## Procedimento su Istanza per il rilascio del Provvedimento Autorizzatorio Unico Regionale (PAUR)

**Società Agricola Ripro-Avicola Srl  
Comune Bellante (TE)**

### **Richiesta integrazioni ai fini della modifica sostanziale dell'AIA**

Società: Società Agricola Ripro-Avicola Srl  
Località: Chiareto, Comune di Bellante (TE)

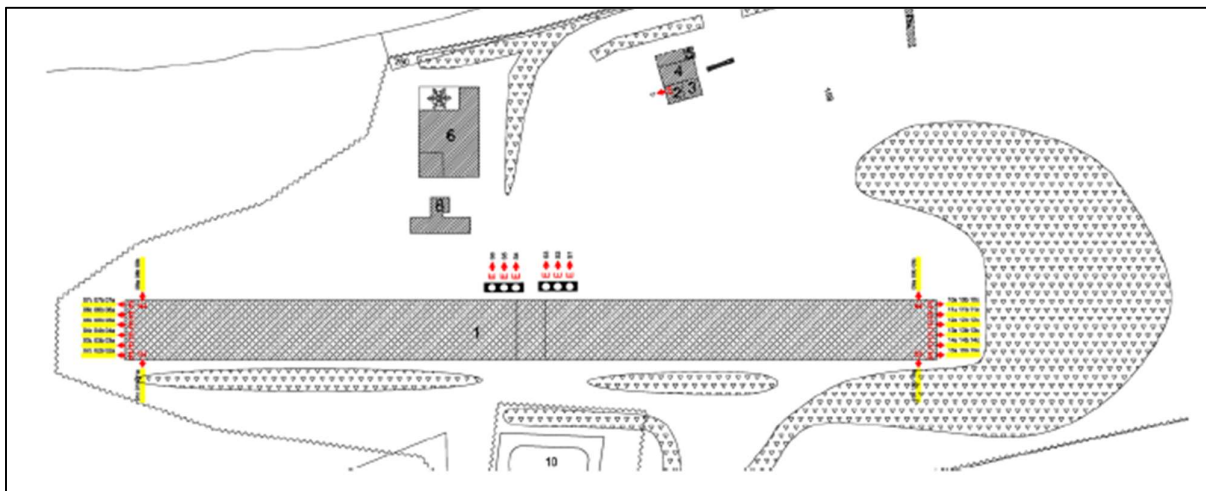
L'allevamento è costituito da 1 capannone a 3 piani diviso simmetricamente in 2 box per piano. Ciascun box è dotato di 8 ventole disposte in modo apicale come da figura seguente

Le sorgenti di rumore sono le 48 ventole di aereazione (24 per lato sui 2 lati corti).

- Si chiede di specificare se la modifica comporterà un incremento dell'impatto acustico e, in tal caso, quantificarlo.
- Ferma restando la verifica quinquennale, ovvero in occasione di modifiche sostanziali per l'impatto acustico, del rispetto dei limiti vigenti, occorre inserire nel PMC l'adeguata e periodica manutenzione e pulizia delle ventole e di tutte le sorgenti sonore, con registrazione di tali operazioni.
